**OGGETTO** Presentazione osservazione.

**Progetto:** Progetto del parco eolico denominato "IMPERIA Monti Moro e Guardiabella" della potenza complessiva di 198,4 MW da realizzare nei Comuni di Aurigo, Borgomaro, Castellaro, Cipressa, Dolcedo, Pietrabruna, Pieve di Teco, Prelà, Rezzo con strada di accesso in San Lorenzo al Mare e Costarainera (IM).

**Codice Procedura:** 12674

**OGGETTO: OSSERVAZIONI RELATIVE AL PROGETTO DI INSTALLAZIONE DI N.32  
AEROGENERATORI IN PROVINCIA DI IMPERIA**

*Figura 4-Immagine con scala erronea degli aerogeneratori, presente all'interno del documento 22109\_EO\_DE\_GN\_D\_03\_0047\_A\_visibilita\_follia-signed*

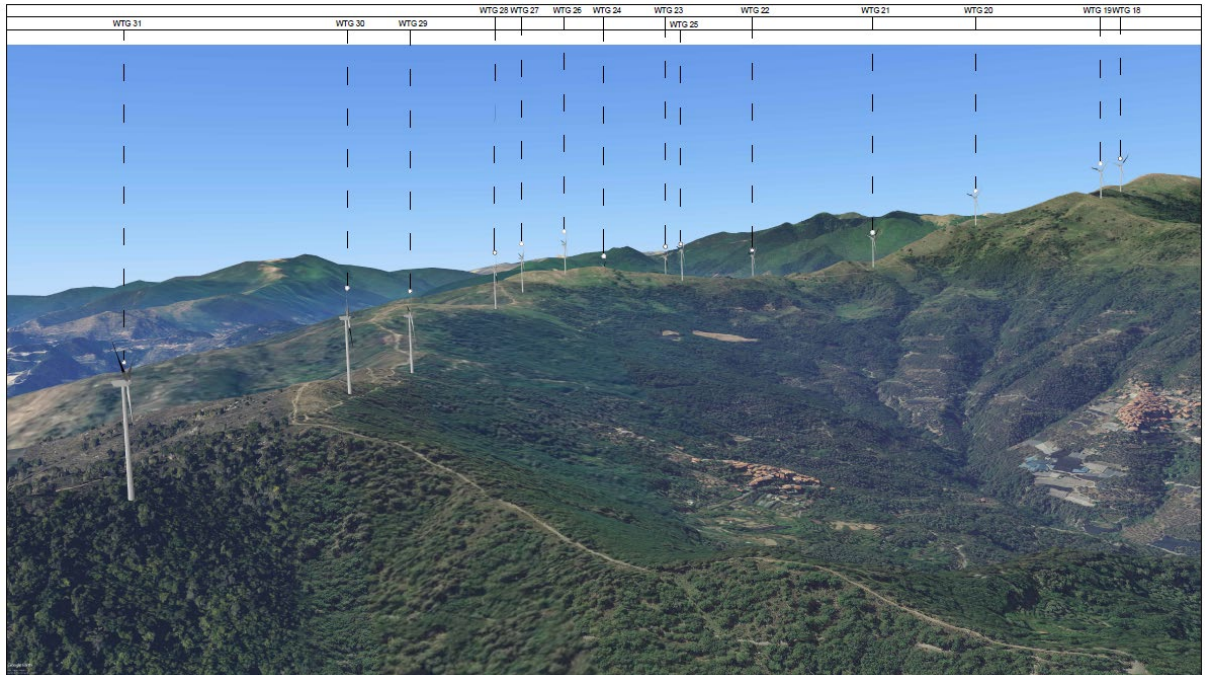
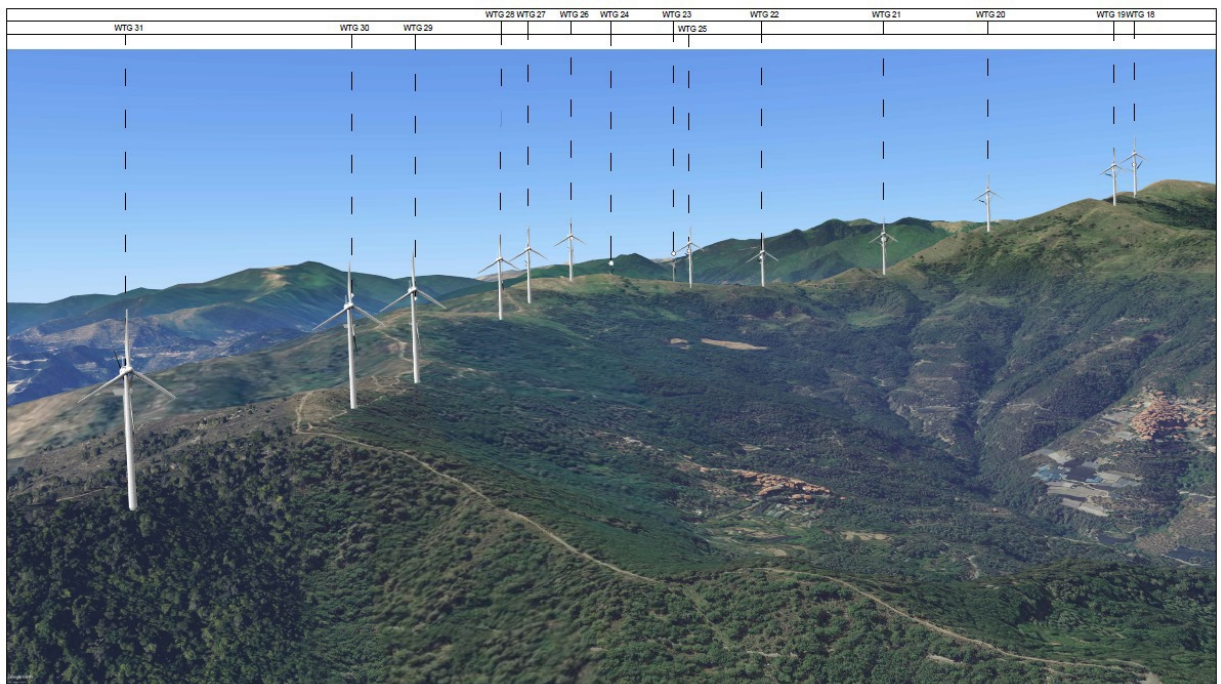
3. All'interno del documento *22109\_EO\_DE\_GN\_D\_03\_0047\_A\_visibilita\_follia-signed* si riscontrano immagini fotorealistiche degli aerogeneratori evidentemente errate dal punto di vista della scala rappresentativa.

Gli aerogeneratori nell'immagine sopra sono rappresentati molto più piccoli di come dovrebbero essere e inducono a una sbagliata interpretazione della realtà. Si fornisce immagine correttiva (in basso) con una scala più rappresentativa dell'impatto che le macchine avranno sul territorio:

Figura 10- Nell'immagine tratta dal Geoportale della Regione Liguria, sono evidenziate le zone Habitat Rete Natura 2000, la biodiversità e i corridoi ecologici per ambienti boschivi / aperti / acquatici

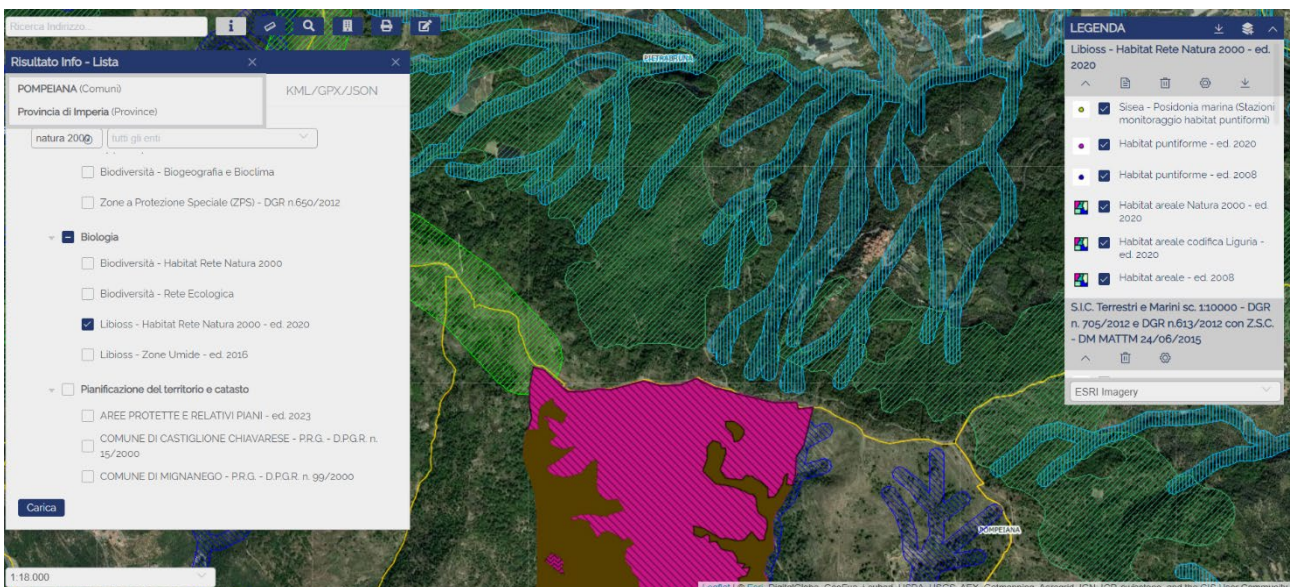
Si riscontra inoltre l'assenza di adeguate analisi vegetazionale, floristica e faunistica necessarie ai fini della scelta del sito di progetto.

Figura 11- Dal Geoportale della Regione Liguria, le aree percorse da incendi 2013-2022

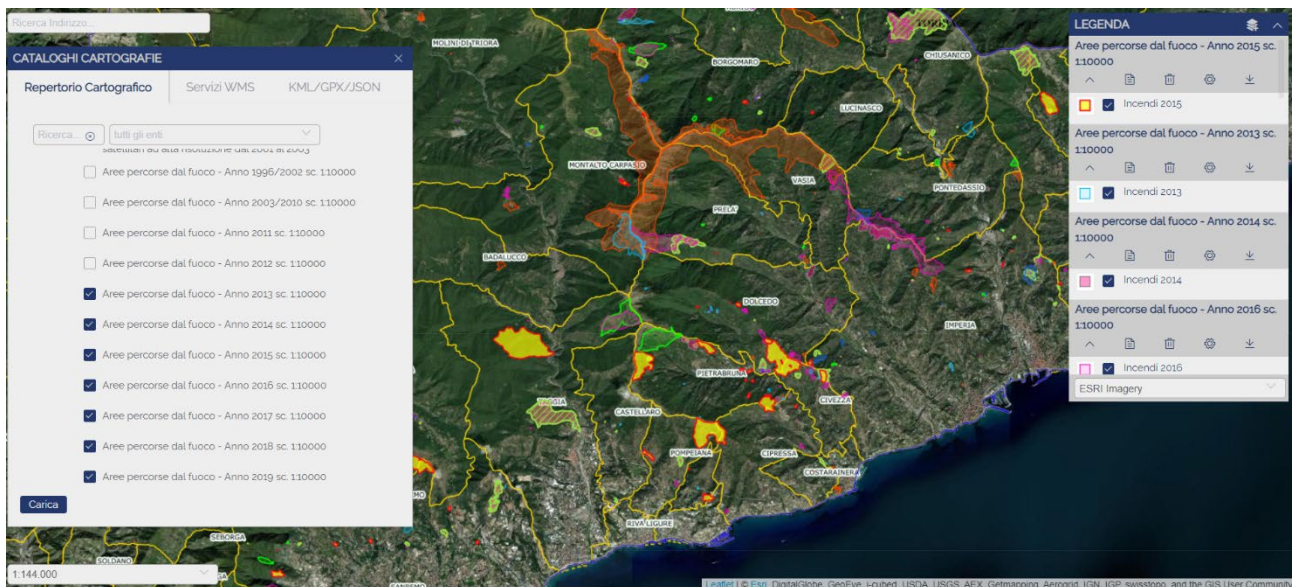
Si sottolinea, inoltre, che le aree interessate dal progetto sono aree fortemente interessate da **incendi boschivi**. In tal senso, la presenza di aerogeneratori di altezza superiore ai 200 m costituirebbe un impedimento agli operatori e ai loro mezzi (Vigili del Fuoco e Canadair).

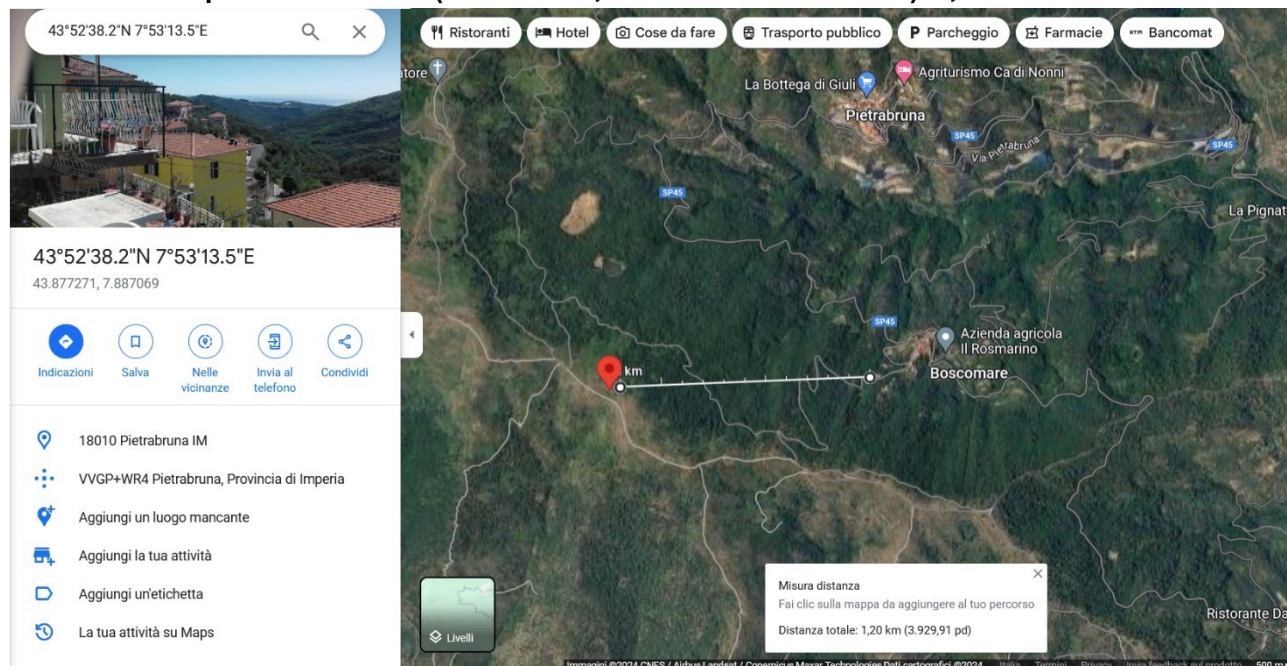
**b) minima distanza di ciascun aerogeneratore dai centri abitati individuati dagli strumenti urbanistici vigenti non inferiore a 6 volte l'altezza massima dell'aerogeneratore;**

Il progetto prevede che gli aerogeneratori abbiano un'altezza compresa tra i 206 m e i 210 m di altezza; pertanto, dovendo rispettare la normativa in oggetto, **ogni turbina dovrebbe essere posizionata ad almeno 1236 m di distanza dalle abitazioni**. Dalla documentazione di progetto fornita, si riscontra che **almeno 5** turbine intorno a Pietrabruna e Boscomare (nr. 28, 29, 30, 31, 32) si trovano in posizione limite o non rispettano i requisiti previsti.

## Aerogeneratore n. 29

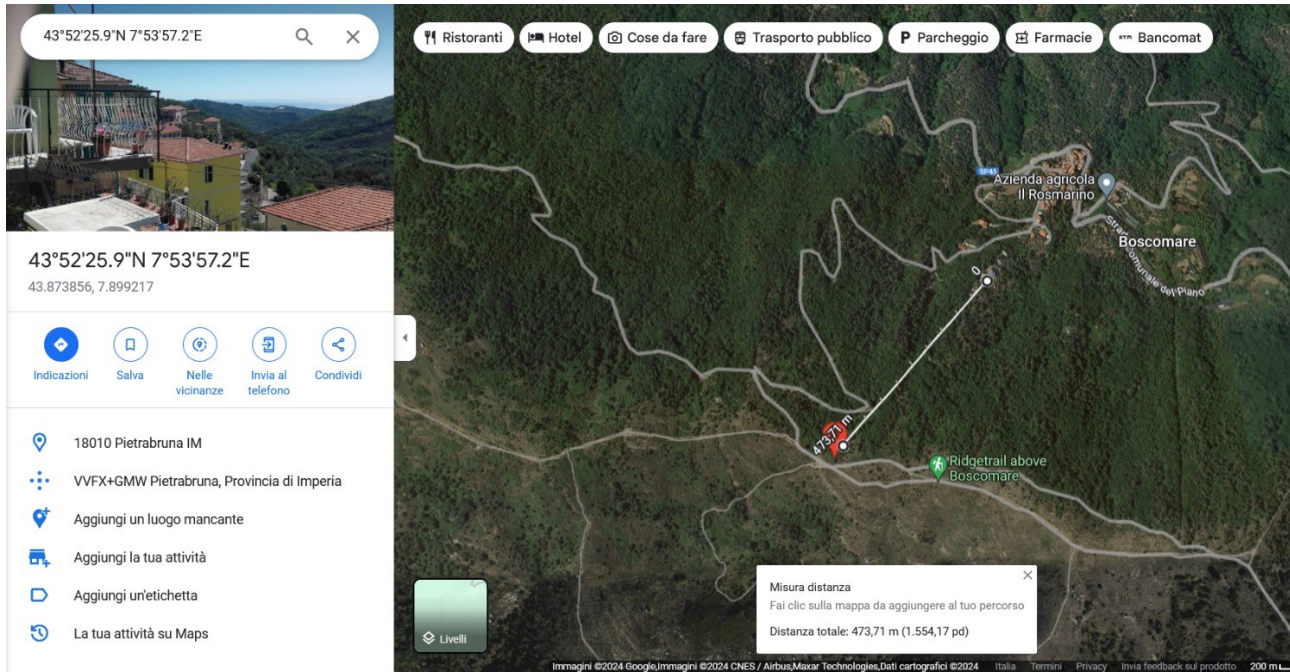
Distanza dalla prima abitazione (Boscomare, frazione di Pietrabruna): 473,71 m

Figura 13 - Nello specifico, la casa indicata è abitata ed è di mia proprietà, l'ho acquistata nel 2020 e, dopo una lunga e costosa ristrutturazione a base di materiali edili sostenibili (canapa, calce, pietre, legna) diventerà la mia abitazione principale, a meno che non mi costringiate ad andarmene

## Aerogeneratore n. 30

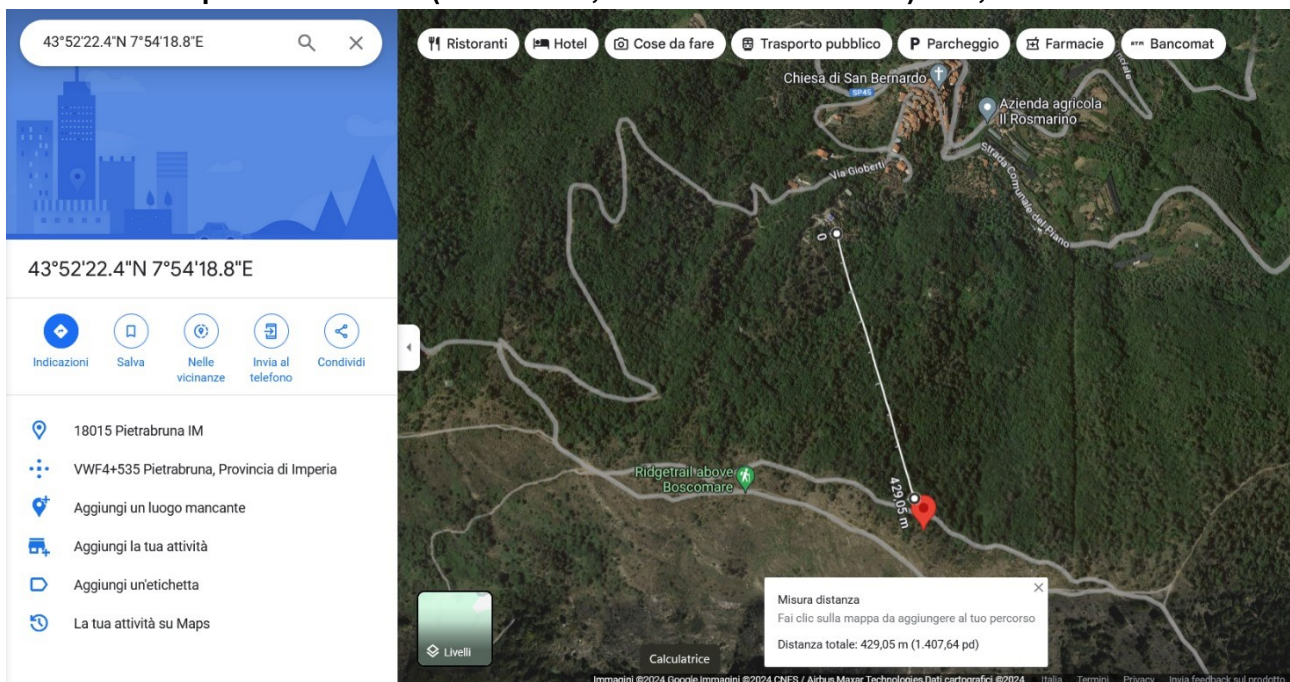
Distanza dalla prima abitazione (Boscomare, frazione di Pietrabruna): 429,05 m

### Aerogeneratore n.31

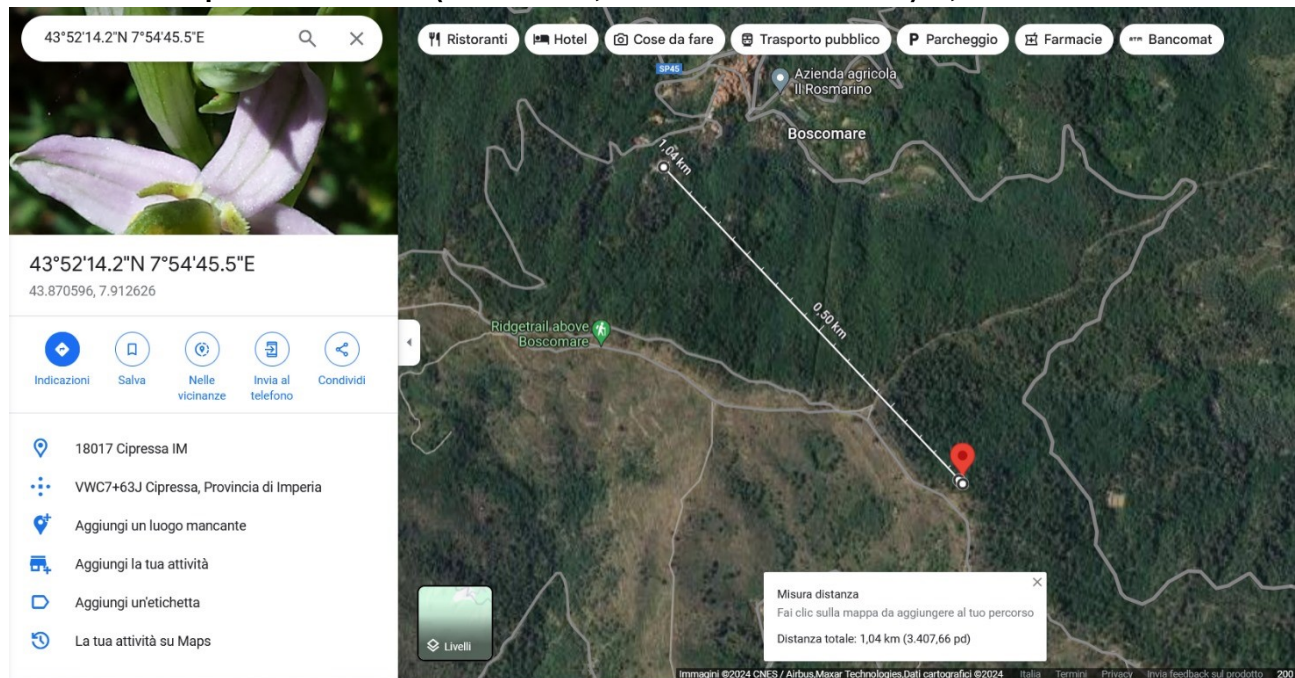
Distanza dalla prima abitazione (Boscomare, frazione di Pietrabruna): 1,04 km

### Aerogeneratore n. 32

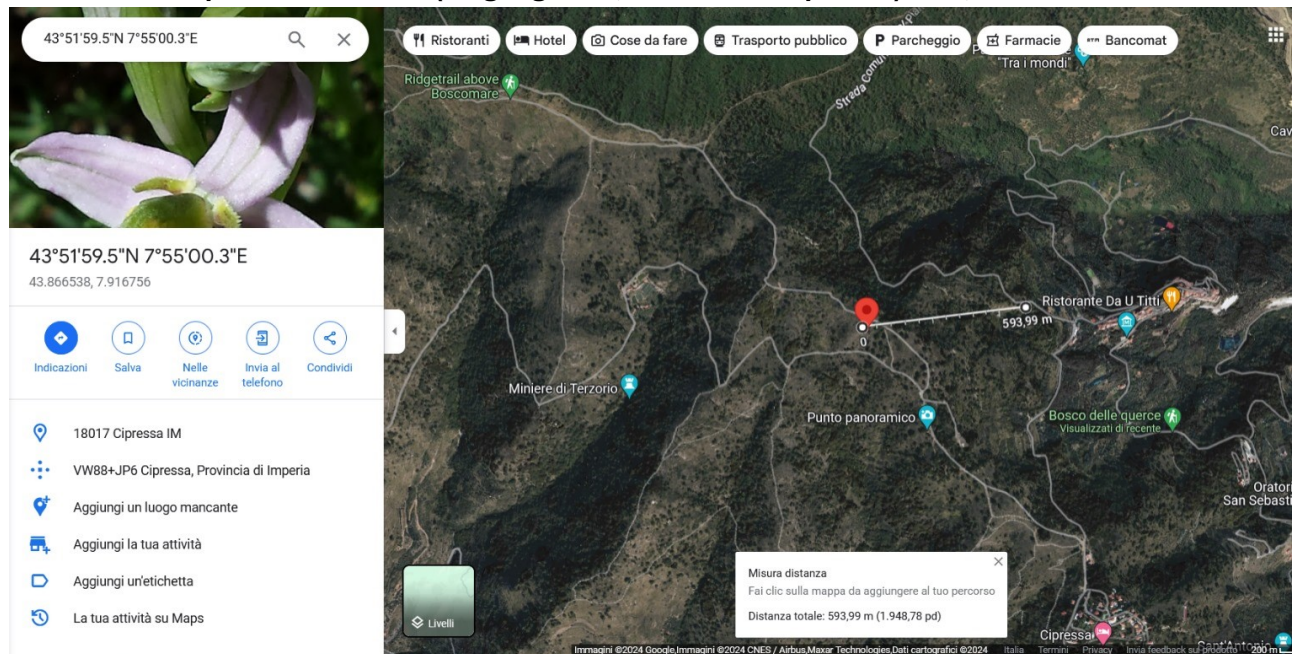
Distanza dalla prima abitazione (Lingueglietta, frazione di Cipressa): 593,99 m

*Figura 4-Immagine con scala erronea degli aerogeneratori, presente all'interno del documento 22109\_EO\_DE\_GN\_D\_03\_0047\_A\_visibilita\_follia-signed*

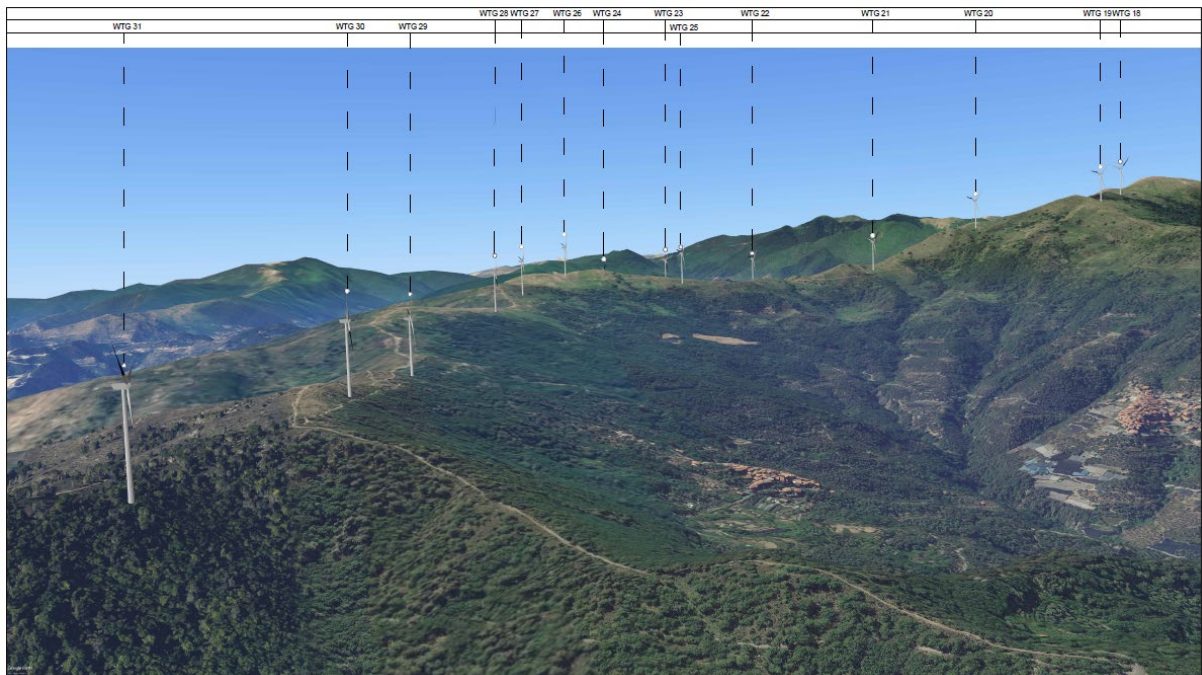
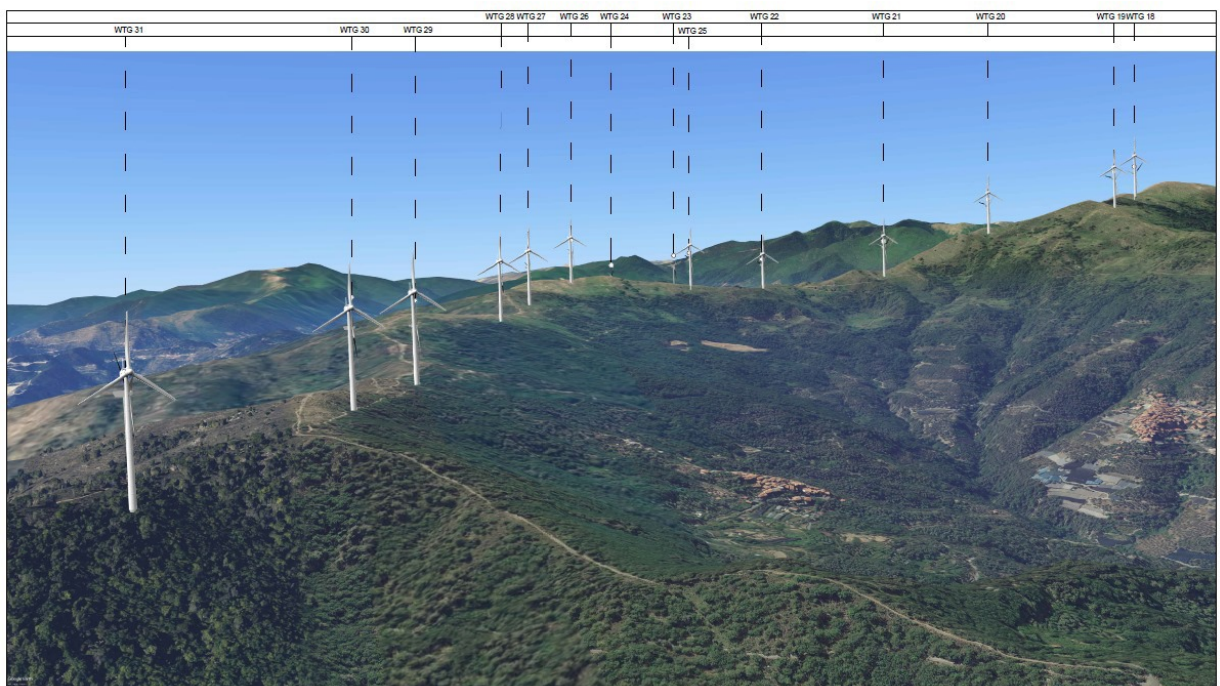
3. All'interno del documento *22109\_EO\_DE\_GN\_D\_03\_0047\_A\_visibilita\_follia-signed* si riscontrano immagini fotorealistiche degli aerogeneratori evidentemente errate dal punto di vista della scala rappresentativa.

Gli aerogeneratori nell'immagine sopra sono rappresentati molto più piccoli di come dovrebbero essere e inducono a una sbagliata interpretazione della realtà. Si fornisce immagine correttiva (in basso) con una scala più rappresentativa dell'impatto che le macchine avranno sul territorio:

Figura 10- Nell'immagine tratta dal Geoportale della Regione Liguria, sono evidenziate le zone Habitat Rete Natura 2000, la biodiversità e i corridoi ecologici per ambienti boschivi / aperti / acquatici

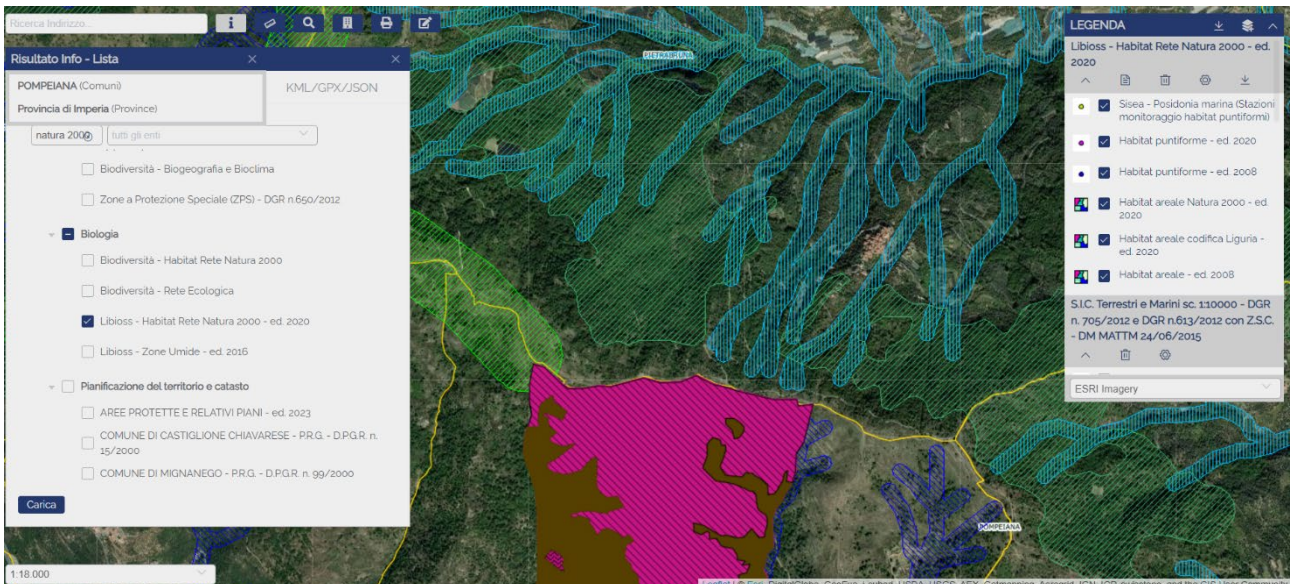
Si riscontra inoltre l'assenza di adeguate analisi vegetazionale, floristica e faunistica necessarie ai fini della scelta del sito di progetto.
